Technical Bulletin

K02/K035468XS para motores PSA 1.8 y 2.0 16V

K02/035468XS
CITROEN / FIAT / PEUGEOT
Evasion, Synergie, XM, Xantia, Xsara, ZX,
Ulysse, 306, 406, 605, 806
MOTOR:
1.8 16V, 2.0 16V
COD. MOTOR:
XU7JP4, XU10J4R, XU10J4RS,
RFV

Fig. 2 Tensor Automático (K035468XS)

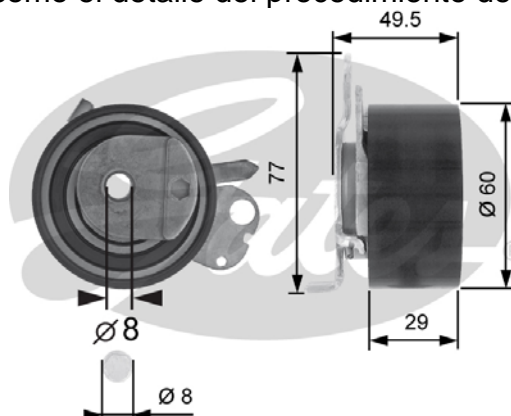
El PowerGrip® Kit K035468XS es sólo apropiado para los motores de PSA **1.8** 16V . Éste incluye un tensor automático (Ref EO. 082969, 9635336880. Ref Gates T43050 – ver Fig. 2) como actualización del tensor manual inicialmente instalado. Esta sustitución es recomendada y también aplicables por Citroen /Peugeot donde el tensor manual no debe ser ya utilizado en el motor 1.8

Fig. 3

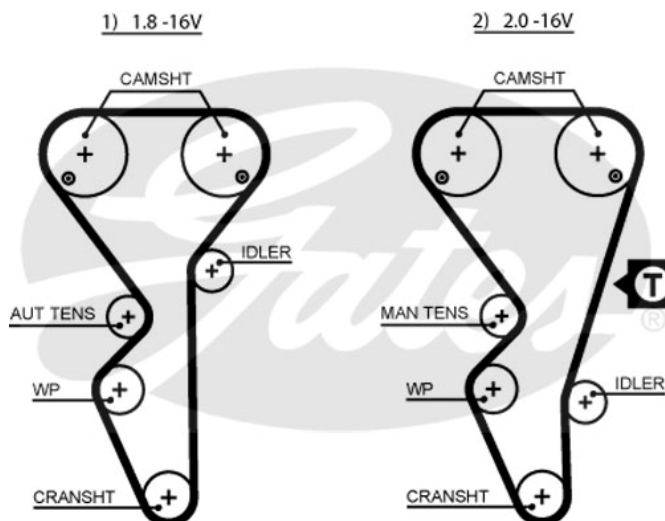
Encontramos que el trazado que se muestra en algunos de los dibujos no es 100 % correcta: para el motor 2.0 16V , la posición de la polea debería estar un poco más baja en el transmisión. Los dibujos correctos se muestran en la Fig 3.

La tensión en el motor 2.0 16V se debe comprobar entre la polea dcha. de árbol de levas y la polea (con el Tensiómetro Stt-1 de Gates entrar 5468XS-2).

Por ello nuestros dibujos y recomendaciones en las cajas de Distribución y Kits se ajustarán en consecuencia.
